WOA.271.2.2024.Zp

Dotyczy: postępowania o udzielenie zamówienia publicznego prowadzonego w trybie podstawowym bez negocjacji (art. 275 pkt 1 Pzp.), ogłoszonego BZP, Platformie Zakupowej i BIP oraz na tablicy ogłoszeń Urzędu Miejskiego w Warcie w dniu 05.01.2024 roku na wykonanie zadania pn. Termomodernizacja budynku mieszkalnego wielorodzinnego w Warcie przy ulicy Popioły 3a.

W związku z wnioskami dotyczącymi wyjaśnienia treści SWZ ww. postępowania, Zamawiający na podstawie art. 284 ust. 2 i art. 286 ust. 1 Pzp udziela wyjaśnień i dokonuje zmiany treści SWZ.

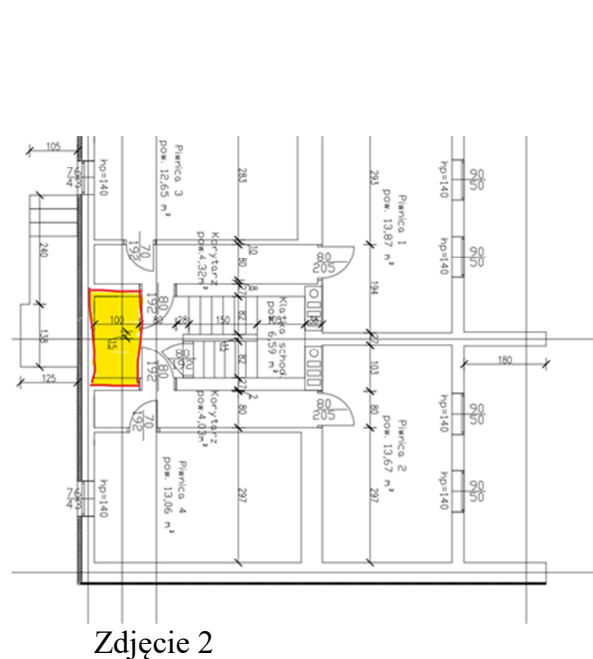
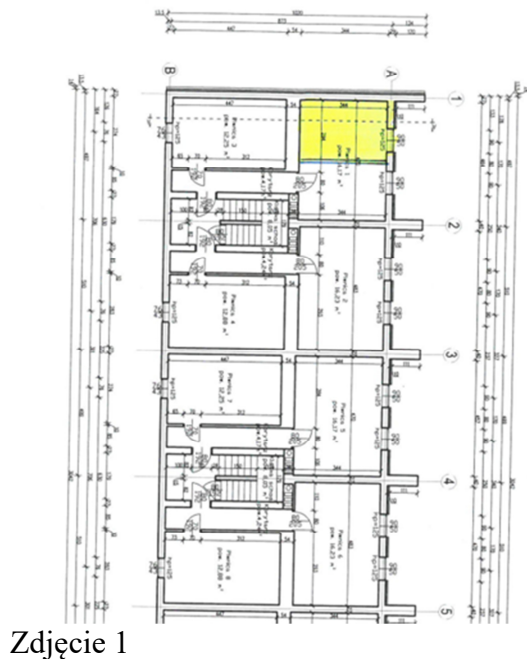
Pyt. 6. Prosimy o wyznaczenia docelowego pomieszczenia w piwnicy dla potrzeb pompy ciepła i całej maszynowni.

Odp. pyt. 6. Pomieszczenie na potrzeby lokalizacji niezbędnych urządzeń oraz armatury należy wydzielić z jednej z piwnic narożnych. Proponowana lokalizacja na zdjęciu nr 1. Dopuszcza się lokalizację urządzeń w miejscu wskazanym na zdjęciu nr 2 poprzez wydzielenie siatką.

Zdjęcie 1

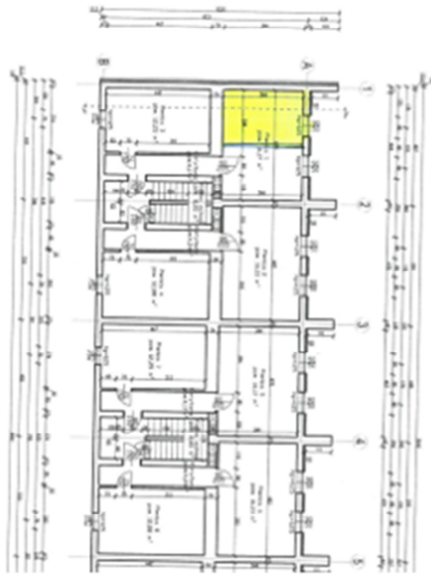
Pyt. 11. Czy i gdzie Zamawiający przewiduje pomieszczenia techniczne w budynku? Prosimy o wskazanie ich na rysunkach dołączonych w PFU.

Odp. pyt. 11. Pomieszczenie na potrzeby lokalizacji niezbędnych urządzeń oraz armatury należy wydzielić z jednej z piwnic narożnych. Proponowana lokalizacja na zdjęciu nr 1. Dopuszcza się lokalizację urządzeń w miejscu wskazanym na zdjęciu nr 2 poprzez wydzielenie siatką.
